**AVIS RELATIF À LA PROTECTION
CONTRE LES EVENTUELS EFFETS NOCIFS ET NUISANCES
PROVOQUÉS PAR LES RAYONNEMENTS NON IONISANTS
GÉNÉRÉS PAR DES ANTENNES ÉMETTRICES STATIONNAIRES**

Commune : FRAMERIES - Exploitant : PROXIMUS

Référence exploitant : 65FRA_00

Rapport n° 5178 / 2023

Figure 1 : Vue en plan des lieux de séjour et des points de contrôle

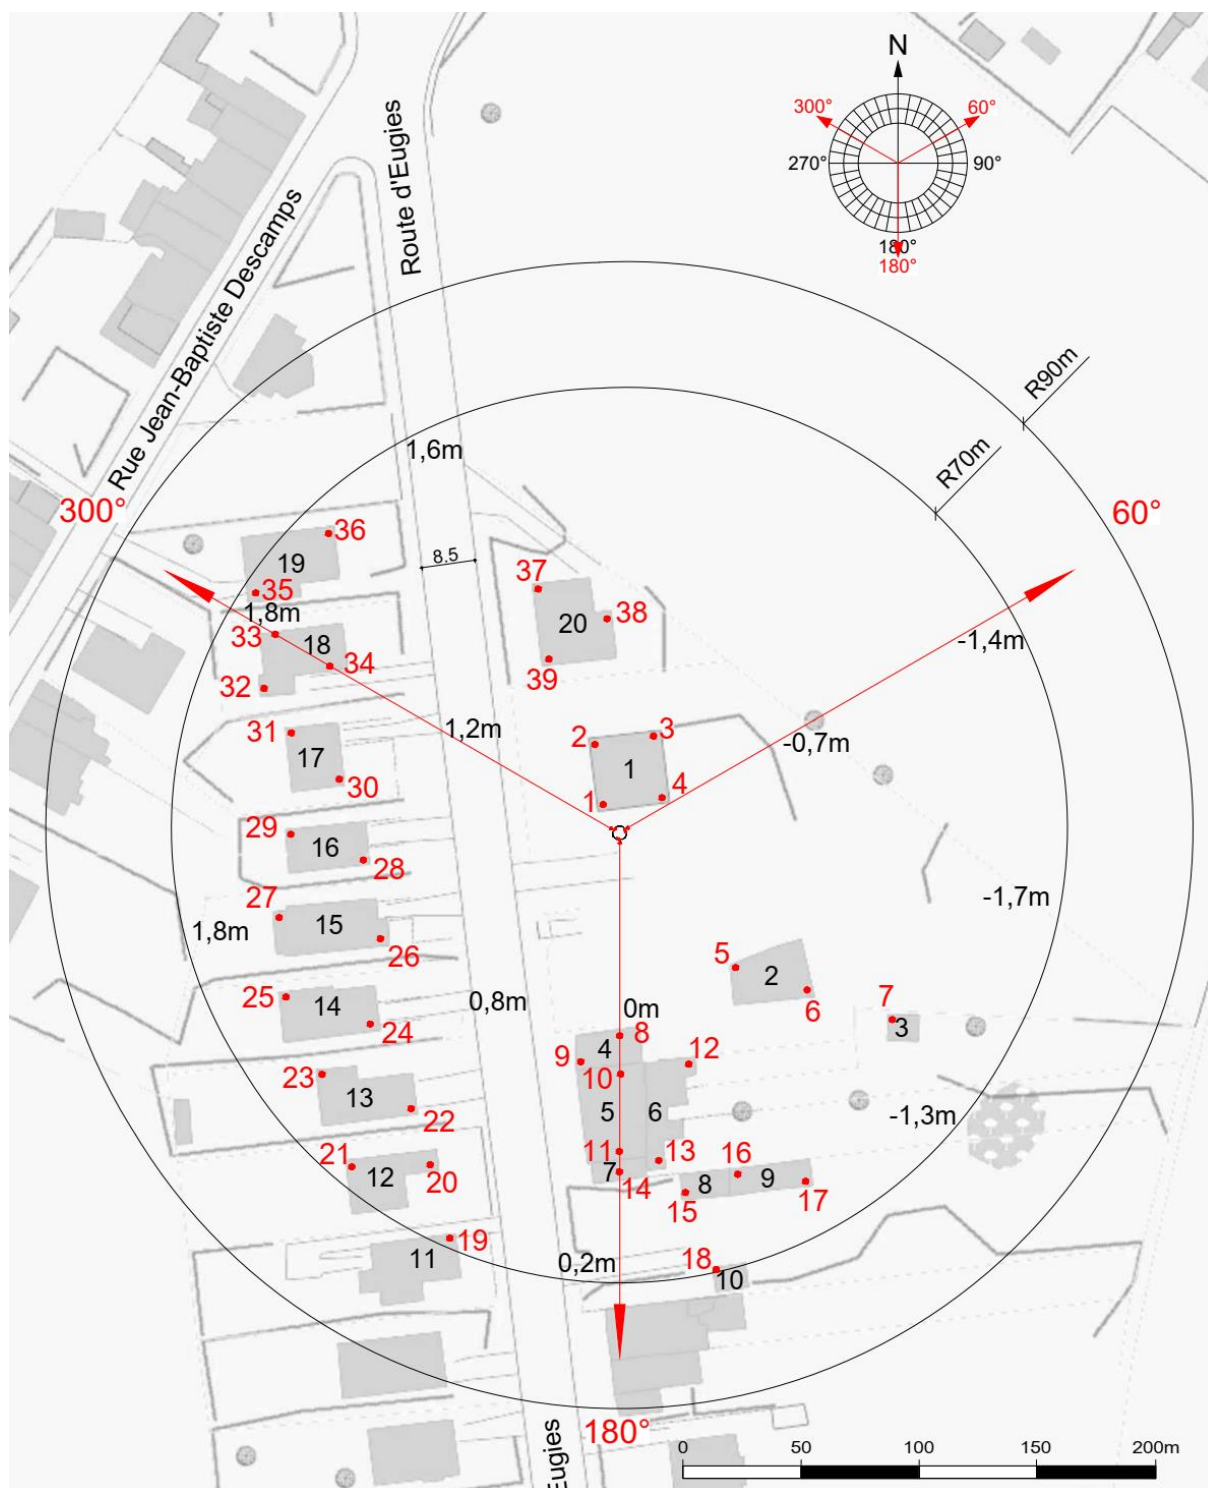
En ce qui concerne les antennes de l'installation mentionnées dans le tableau 1, la distance maximale à laquelle la limite pourrait être atteinte, à l'extérieur, est égale à 80,9 m. S'il n'y a pas de LS à une distance inférieure, les antennes respectent forcément la limite d'immission.

Dans le cas des LS situés à l'intérieur des bâtiments, une atténuation d'obstacle est prise en compte et il en résulte que la distance maximale à laquelle la limite pourrait être atteinte se réduit à 57,3 m.

Les résultats de l'évaluation décrite au paragraphe 4 indiquent que les antennes émettrices stationnaires de l'installation faisant l'objet du présent avis ne produisent pas, dans un lieu de séjour, un rayonnement électromagnétique maximum supérieur aux limites fixées à l'article 4 du décret.

Figure 2 : Vue en plan des installations d'antennes dans un rayon de 300 mètres autour de l'installation faisant l'objet de la demande d'avis

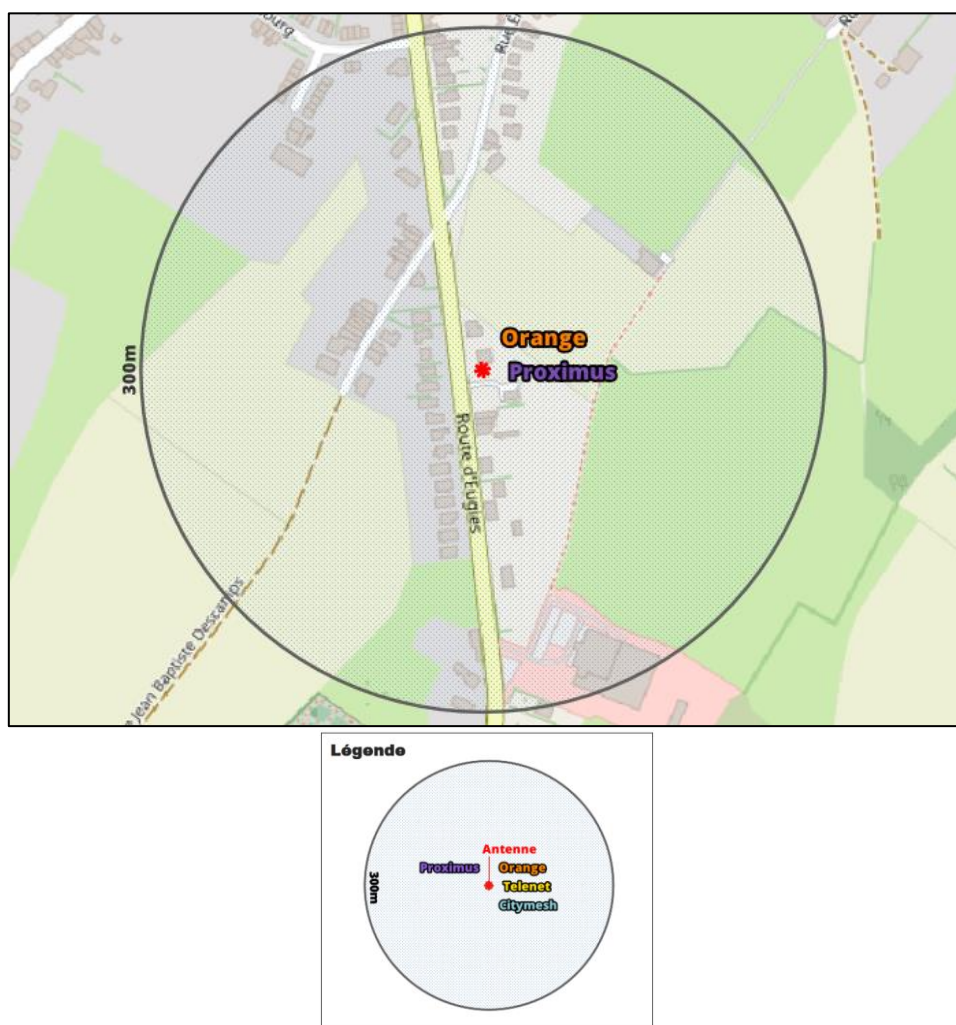
Compte tenu du nombre d'installations localisées dans la figure 2, il apparaît que l'intensité du rayonnement électromagnétique généré, dans les lieux de séjour situés à proximité de l'installation référencée dans le paragraphe 2, par l'ensemble des antennes émettrices stationnaires de l'ensemble des exploitants du même site d'antennes émettrices stationnaires respecte la limite fixée à l'article 4, § 2 du décret.
